# 四国電力(株)伊方発電所2号炉 高経年化技術評価書等に係る 審査結果について

平成24年3月

原子力安全•保安院

四国電力(株)伊方発電所2号炉 PWR 出力:566MWe

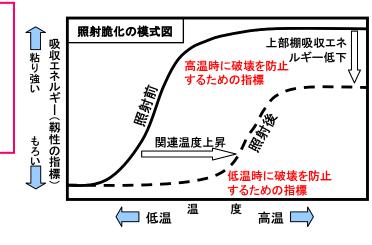
- 至近の監視試験結果を反映して保守的な脆化予測が行われ、耐圧漏えい試験温度、運転制限が適切に設定されていることを確認。
- 60年の運転を仮定しても、上部棚吸収エネルギーがスクリーニング値以上とする評価の妥当性を確認。
- 加圧熱衝撃事象の評価が適切に行われていることを確認。

超音波探傷試験などの現状実施している保全に加えて、計画的に監視試験を行うことにより、今後の健全性が維持されることを確認。

#### 表 炭素鋼配管の減肉に対する評価結果の例

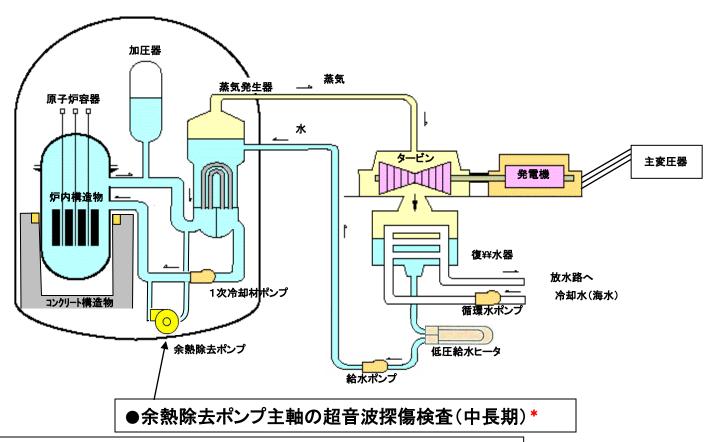
- ・減肉管理に関する技術規格に基づく事業者の社内マニュアルに示された系統 配管が評価されていることを確認。
- ・ 減肉評価結果に基づいて実施した耐震補強工事(配管サポートの追設)を反映して評価されていることを確認。
- ・ 主給水系統配管の応力比(必要最小厚さによる評価で0.99)は、運転開始後60年時点での想定厚さによる評価では0.72に低減することを確認。
- ・ 主給水系統配管の応力比が0.99となる部位において、配管サポート(支持架構)に生ずる地震荷重は許容荷重を下回る(荷重比で0.48)ことを確認。

経年劣化を進展を考慮しても、耐震安全性は維持されることを確認。

### (1)低サイクル疲労

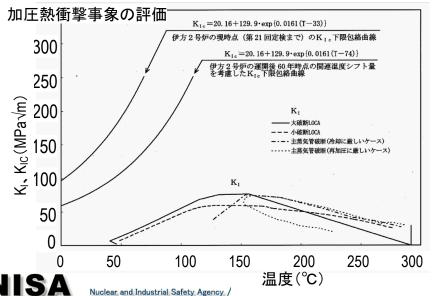
指摘事項	対応結果
ステンレス肉盛部の健全性確認方法を検討し、母材の低サイクル疲労割れを評価する箇所のクラッド部の健全性が確実に確認できるように検査要領を改善すること。	原子炉設置者は肉盛部の点検を明確にした内容に社内マニュアルを改善した。

30年目までの運転経験及び新知見として、実際の運転過渡実績、最新の環境疲労評価法が適切に反映され、 現状実施されている超音波探傷試験などを引き続き行うとしていることから、事業者の評価は妥当である。

### 3) 妥当性評価

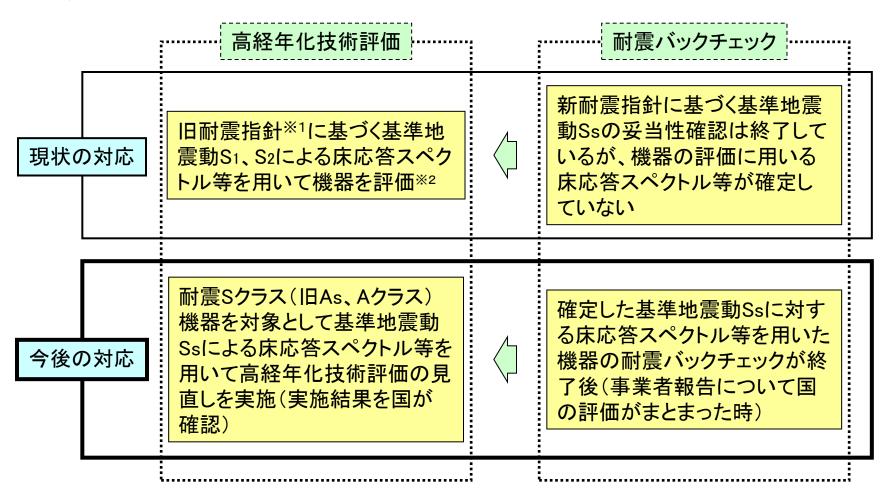
指摘事項(例)	対応結果
1次冷却材ポンプケーシングの熱時効に関し、耐震安全上着目すべき経年劣化事象として扱い、耐震安全性評価を行うこと。	1次冷却材ポンプケーシングの熱時効について、耐震安全上着目すべき経年劣化事象として抽出し、ポンプケーシングのフェライト量、使用温度、き裂進展力がいずれも一次冷却材管の値を下回ることから、不安定破壊することはないと評価された1次冷却材管と同様に耐震安全性に問題ないことが確認され、その旨技術評価書に反映された。
配管検査の社内マニュアルで「その他系統」に区分される蒸気発生器 ブローダウン系統配管の減肉に関し、耐震安全上着目すべき経年劣 化事象として扱い、耐震安全性評価を行うこと。	蒸気発生器ブローダウン系統配管の減肉について、耐震安全上着目すべき経年劣化事象として抽出し、必要最小厚さまでの一様減肉を仮定して評価された結果、耐震安全性に問題がないことが確認され、その旨技術評価書に反映された。

耐震安全性評価対象とした全ての機器・構造物において、耐震安全上着目すべき経年劣化事象を考慮した発生 応力等が許容限界を下回ることから、耐震安全上の観点から現状の保全策に追加すべき項目はいとしている。し たがって、耐震安全上の観点から長期保守管理方針に反映すべき項目はなく、長期保守管理方針を策定していな いとする事業者の評価は妥当である。
